經濟部水利署臺北水源特定區管理局

工程施工督導改善對策及結果表

工程名稱：新店區、烏來區及坪林區分支管網及用戶接管工程(第3標)

督導日期：108年4月12日

附件：四

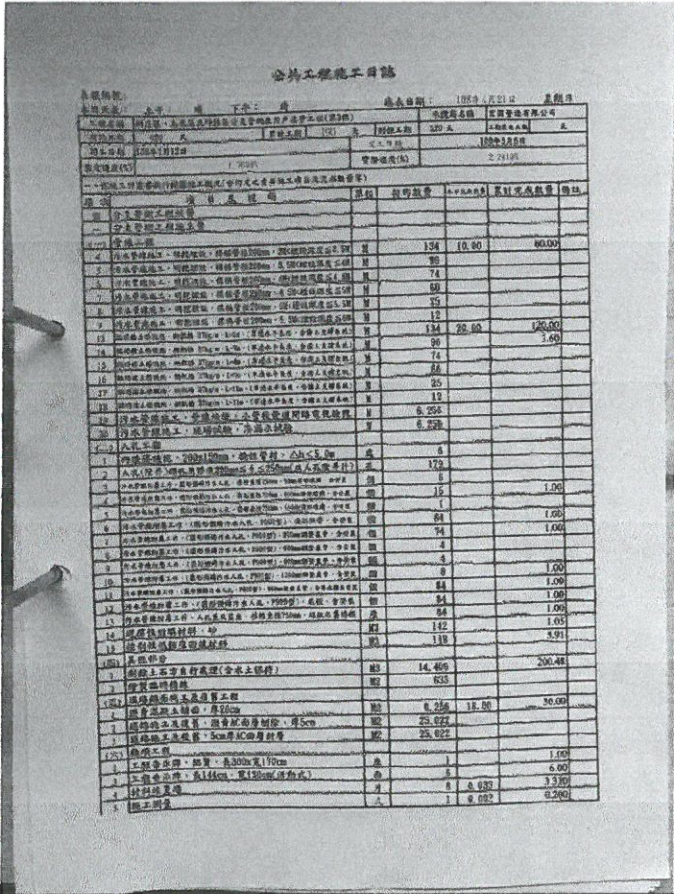
主辦機關	臺北水源特定區管理局 水質課	監造單位	佳綸科技 有限公司	監工人員	劉益安
承攬廠商	宏國營造有限公司	專任工程 人員	施麗月	品管人員	王思婷
缺失 編號	缺失項目 (含建議)	改善對策及結果 (附改善前中後照片)		完成 日期	備註 (未完成者請說明)
缺點					
1.	缺鋼軌樁打設自主 檢查表。	1.已補齊鋼軌樁打設 自主檢查表。 (附件一)	108.04.21 監造劉益安 主任	工程員施俊生	
2.	自主檢查表之檢查 位置應標確實里程 。	2.已補齊檢查位置之 確實里程。(附件二)	108.04.21 監造劉益安 主任	工程員施俊生	
3.	實際檢查情形應量化。	3.檢查表均以實際檢 查情形量化。 (附件三)	108.04.21 監造劉益安 主任	工程員施俊生	
4.	施工日誌3、4月份資料 缺漏請補齊。	4.缺漏之施工日誌已 補齊至當日。 (附件四)	108.04.21 監造劉益安 主任	工程員施俊生	
5.	進度落後，請趕工。	5.截至4/21預定進度 1.76%實際2.24%，超 前0.48%將持續趕工 中。(附件四)	108.04.21 監造劉益安 主任	工程員施俊生	
6.	工區交通警示燈號標 誌，請依規定放置一定 距離。	6.工區交維佈設已依 規定放置完成。 (附件五)	108.04.21 監造劉益安 主任	工程員施俊生	
7.	人孔開挖已達2M，請做 好擋土襯板設施及鋼 軌樁打設深度，並留存 相片記錄。	7.人孔開挖深度達2M 時，除打設鋼軌樁並 於開挖層與鋼軌樁之 間以鋼板加固，及每2 米深架設一支橫支撐 ，並留存相片記錄。 (附件六、附件六-1)	108.04.13 監造劉益安 主任	工程員施俊生

工程名稱	新店區、烏來區及坪林區分支管網及用戶接管工程(第3標)
說明： (改善完成) 缺漏之 施工日 誌已補 齊至當 日。 截至 4/21預 定進度 1.76% 實際 2.24% ，超前 0.48% 將持續 趕工中 。

附件：六

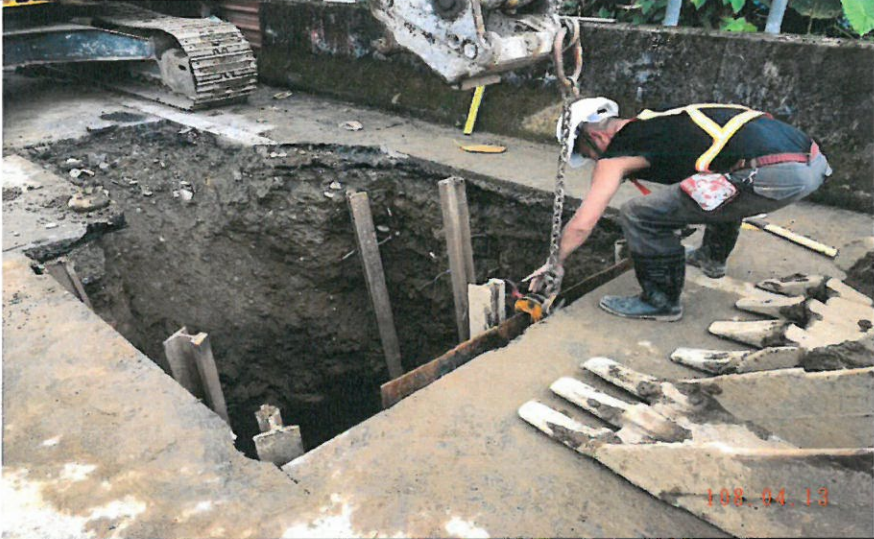
工程名稱	新店區、烏來區及坪林區分支管網及用戶接管工程(第3標)	
說明： (改善前) 人孔開挖深度達2M時，除打設鋼軌樁外，並於開挖層與鋼軌樁之間以鋼板加固及留存相片記錄。		
說明： (改善中) 人孔開挖深度達2M時，於開挖層與鋼軌樁之間以鋼板加固。		
說明： (改善完成) 人孔開挖，橫支撐於每2米深架一支，並留存相片記錄。(於人孔安裝時再將橫支撐拆除)
